SITZUNGSNIEDERSCHRIFT

Sitzung	Öffentliche Sitzung im k1-Saal
Beschlussorgan	Stadtrat
Sitzungstag	30.09.2021
Beginn	16:00 Uhr
Ende	18:06 Uhr

3. Änderung des Bebauungsplanes für das Gebiet „zwischen Traunring Süd-Ost, Keplerweg und Kopernikusstraße“ im Bereich der Grundstücke Flur-Nrn. 536/464 und 536/465, Gemarkung Traunreut, Keplerweg 4;
Behandlung der Anregungen – Billigungs- und Auslegungsbeschluss

Modelluntersuchungen¶

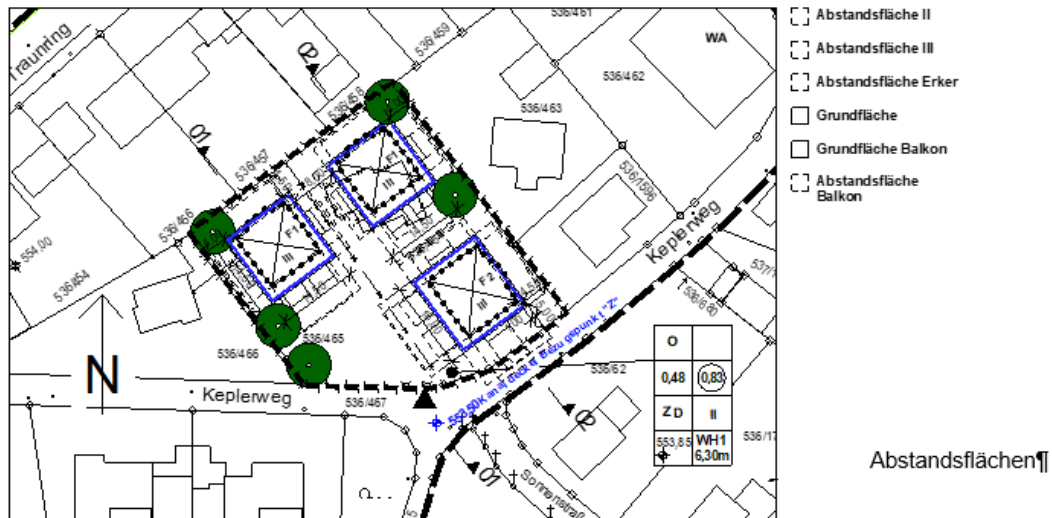
Die GFZ steigt durch ein 3. Vollgeschoss von 0,5 auf 0,83 an. Der Schritt zum 3. Vollgeschoss im Vergleich zum rechtskräftigen Bebauungsplan erfordert eine städtebauliche Beurteilung. Die Begründung beschränkt sich auf eine Erläuterung zur ansteigenden GFZ ohne Bewertung hinsichtlich Umgebungsbebauung und ggf. auch in Rückkopplung zur bisherigen Festsetzung im rechtskräftigen Bebauungsplan.

Es sind drei Vollgeschosse zugelassen. Das dritte Geschoss ist bei allen Gebäuden als zurückgesetztes Laternengeschoss auszubilden. Durch das "Laternengeschoss" erhöht sich GFZ von 0,50 auf 0,83, da lt. BayBO das Laternengeschoss ein Vollgeschoss darstellt, während in der rechtskräftigen ersten Bebauungsplanänderung vom 28.01.2020 sich in 4 Gebäuden jeweils eine Wohneinheit (WE) im Dachgeschoss geplant war, die kein Vollgeschoss darstellte und deshalb nicht zur Bruttogeschossfläche hinzugezählt wird und daher auch keinen Eingang in Berechnung der Geschossflächenzahl findet. Die seitliche Wandhöhe (Schnittpunkt Oberkante Fertigbelag Terrasse) wird 6,30 m festgesetzt. Eine massive Attikabrüstung ist nicht erlaubt. Damit wird Bezug auf die durchschnittliche Traufhöhe der umgebenden Gebäude genommen. Zusätzlich wird durch diesen Versatz in der Ansicht und vor allem perspektivisch eine Einordnung in die bauliche Umgebung erzielt. Diese Wirkung wird noch wesentlich verstärkt durch die Ausbildung der Laternendächer als Zeltdächer, deren perspektivischen Fluchtpunkte im Firstpunkt zusammenfallen und somit die Höhe optisch reduzieren. Die Höhe der Baukörper am Firstpunkt der Zeltdächer von 10,50 m orientiert der höheren Bebauung im Quartier, z. B. am Gebäude nordöstlich sowie an der annähernd hohen Bebauung nordwestlich am Traunring. Sowohl die Baukörperstellung als auch die Höhenentwicklung der Gebäude in ihrer Differenzierung ist in verschiedenen Modellschritten entwickelt worden. Siehe Modellfotos!

Keplerweg-Fahrradzone, max. 30 km/h ... Sichtdreieck TG-Ausfahrt

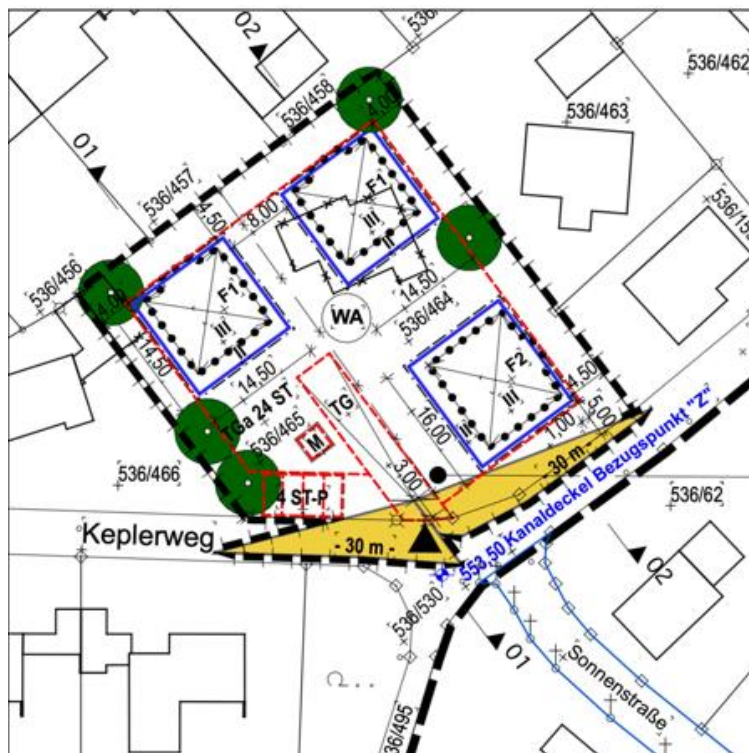
Die Begründung zum Bebauungsplan greift die Verkehrsthematik i. S. eines Verkehrskonzeptes nicht ansatzweise auf und handelt die Thematik im Zuge der Erschließungssituation – ohne weitere Berücksichtigung der Folgefragen – nur pauschal ab.

Zur Entschärfung der TG-Ausfahrt im Kurvenbereich, entfällt in diesem Bereich der geplante Baum. Die oberirdischen Stellplätze für Besucher bleiben bestehen. Siehe

Anlage mit Sichtdreieck. Zusätzlich ist diese Anliegerstraße eine "Fahrradzone" mit Vorrang für den Radfahrer bei der Höchstgeschwindigkeit von 30 km/h nicht überschritten werden darf.

Auszug aus der Baugenehmigung für den Aufzugsschacht:

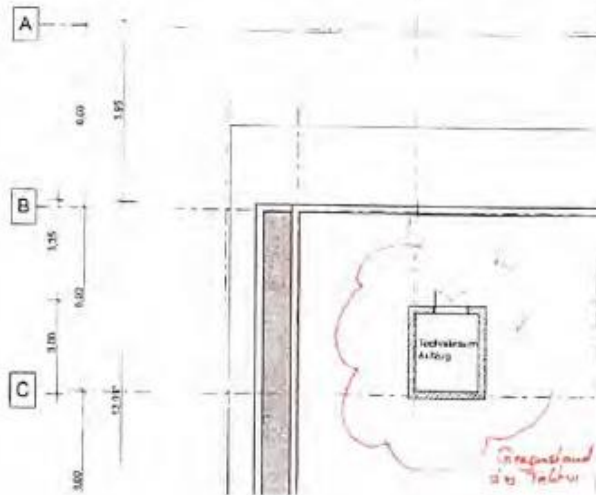
Tatsächlich liegt der Auszugsschacht 3,35 m von der Kante zum vierten Vollgeschoss entfernt. Laut aktuellem Bebauungsplanentwurf beginnt die Außenmauer der Wohnungen in einem Abstand von 1,5m von der Kante zum vierten Vollgeschoss, s. die zwei nachfolgenden Abbildungen.

Nochmals aktueller Entwurf mit eingezeichnetem Aufzugsschacht:

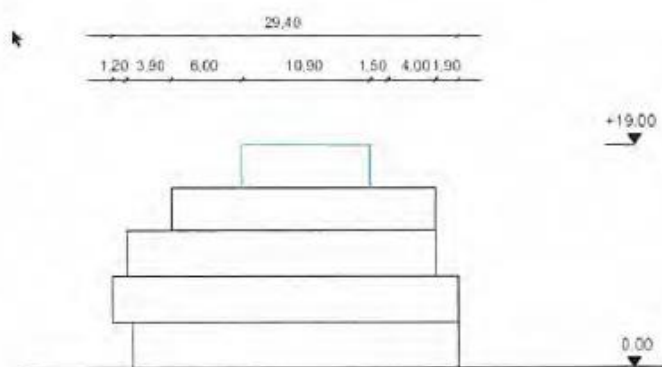
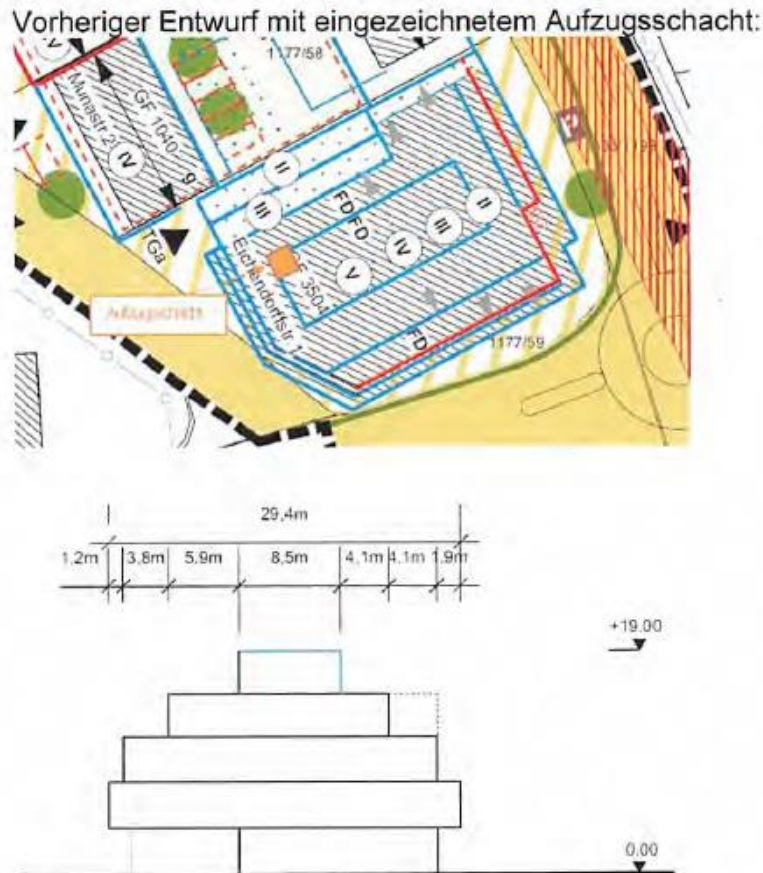
Die Abbildung links zeigt den Blick nach Süden von der nördlichen Grundstücksgrenze von FI.Nr. 1177/58, falls der Planentwurf umgesetzt würde.

Es hat sich damit nicht nur die Befürchtung beim Ortstermin bewahrheitet, die Kommune hat sie durch diesen Entwurf noch übertroffen.

Man hat die Baugrenze für das V. Geschoss in Richtung Norden um 4,20 m zu Herrn [REDACTED] Grundstück hin verschoben: Addiert man die Abstände der blau gekennzeichneten Baukörper zur Grenze von Herrn [REDACTED] in den oben genannten Planungsentwürfen, ergeben sich nachfolgende Summen.

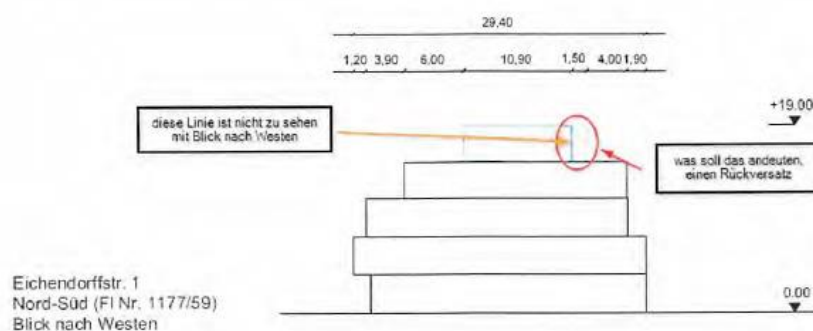
Man kommt um die Tatsache nicht herum, dass mit diesem Entwurf objektiv eine Schlechterstellung unseres Mandanten im Vergleich zur letzten Auslegung vorliegt. Das verwundert schon sehr, war Herrn [REDACTED] im Ortstermin doch erkennbar für Stadtverwaltung und Gemeinderat daran gelegen, einen für ihn relevanten Rückversatz des V. Geschosses zu erlangen unter gleichzeitiger Einbeziehung des bereits genehmigten Aufzugs in die geplante Etage V. Herr [REDACTED] will den Änderungsentwurf nicht boykottieren, sondern sich in die Planung seiner Heimatgemeinde einbringen. Es ist erstaunlich, dass weder die Kommune, noch der Bauherr des Cityhauses sich bei der letzten Auslegung Gedanken um die Anbindung des Geschosses V an Treppenhaus und Aufzug machten.

Man kann beide Ziele durchaus miteinander verbinden. Diesen Weg wollte der Gemeinderat ersichtlich nicht gehen; tatsächlich führten die Einwendungen Herrn [REDACTED] im Ortstermin dazu, dass er nun schlechter dasteht als vorher, weil dem Eigentümer des Cityhauses nochmals ein Heranrücken gestattet wurde. Diese Vorgehensweise ist nicht akzeptabel. Wir ersuchen die Stadt nochmals, einen verträglichen Interessenausgleich zwischen den betroffenen Belangen durchzuführen.
